Objet : contribution de l'ARS dans le cadre de l'instruction d'une demande d'autorisation environnementale pour le projet éolien « Gingembre », sur la commune de Viâpres le Petit.

OBJET : construction et exploitation d'un parc éolien dans le département de  
l'Aube (10).

**Objet** : Autorisation Environnementale – Parc éolien de Viâpres-le-Petit

OBJET Viâpre-le-Petit - Projet éolien

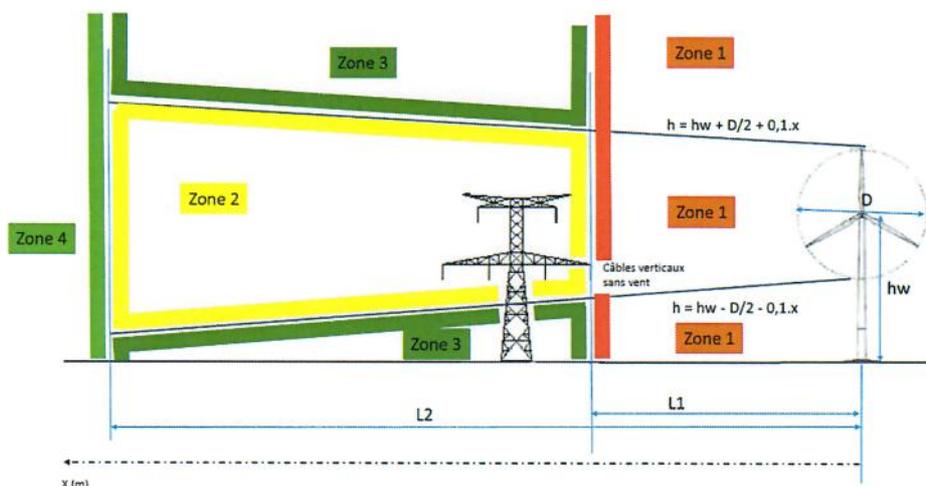
Par conséquent, la distance d'éloignement L1 que nous préconisons de respecter est la suivante (cf. zone rouge sur le schéma reproduit ci-après) :

$L1 = hw + D/2 + d$  (distance en mètres) avec  $d = 3m$  (distance de garde)

$L2 = 3.5 * D$  (distance en mètres)

Il est important de noter que même si la distance de sécurité L1 est respectée, au cas où les câbles de notre ouvrage risquent d'entrer dans la zone 2 sous l'effet du vent par exemple, des études devront être réalisées en vue de définir une solution technique permettant de faire disparaître les risques identifiés précédemment.

- l'éolienne d'une hauteur de 230 mètres pâles comprises, une distance de **233 mètres minimum** vis-à-vis de notre ouvrage.

PJ : Plan de localisation du projet

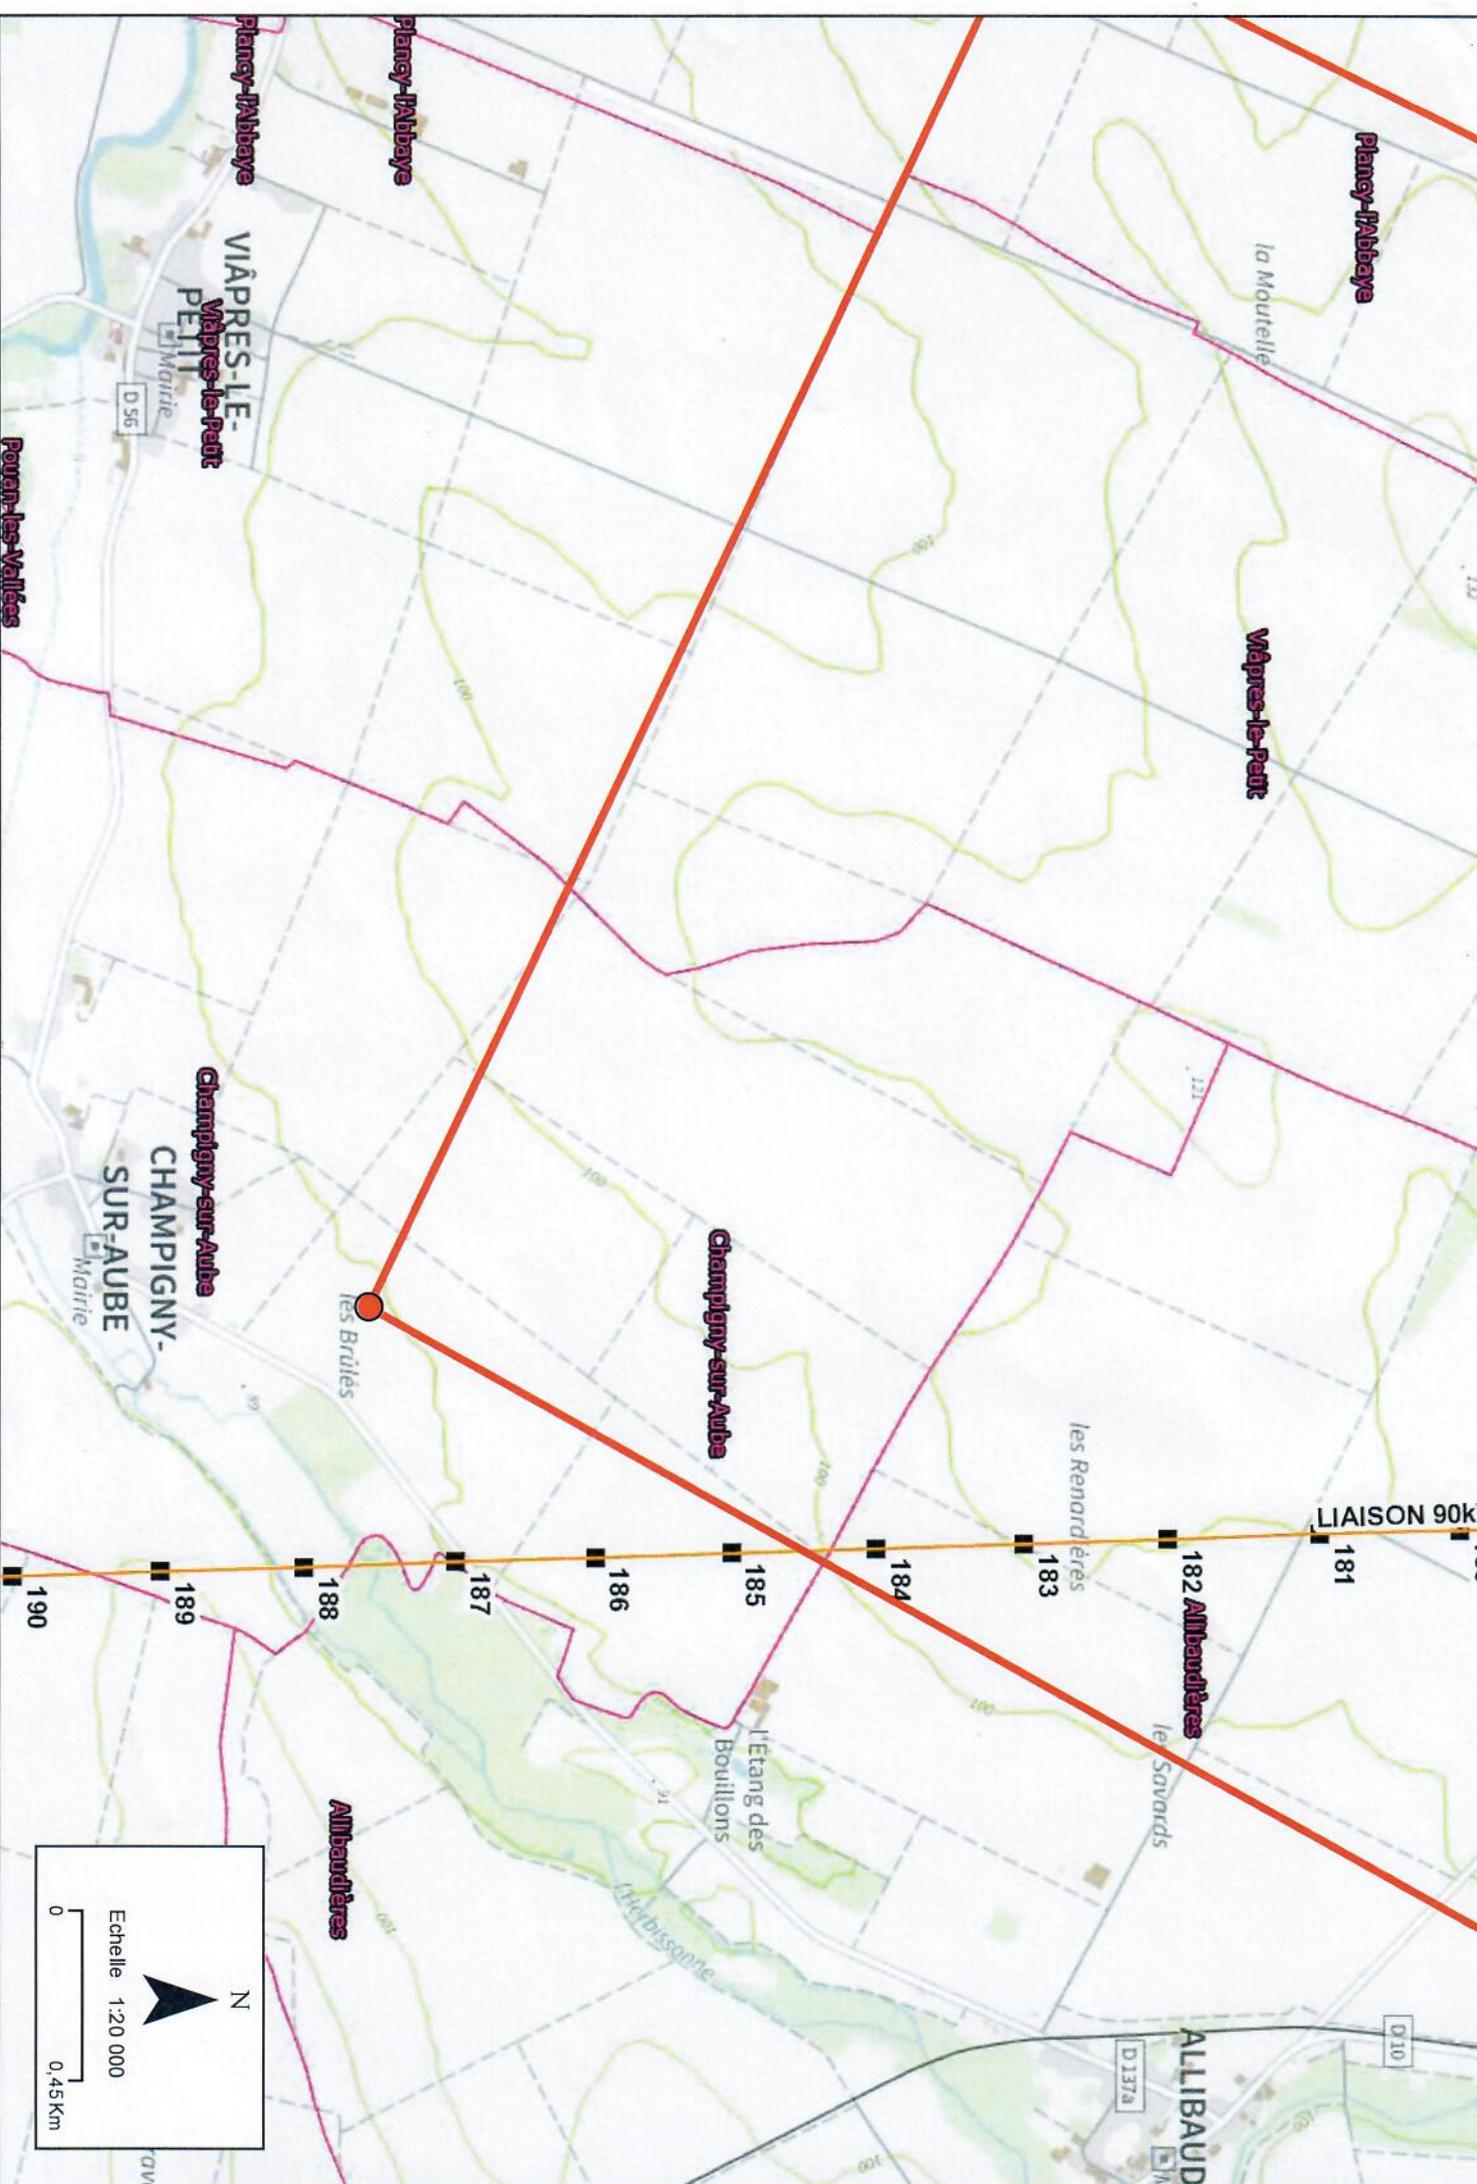
Partant, dans le cadre du projet d'espèce, il est à constater que certaines constructions projetées se trouveraient à une distance qui ne permettrait pas de garantir la sûreté du réseau public de transport ainsi que la sécurité des biens et des personnes dans les conditions que nous préconisons.
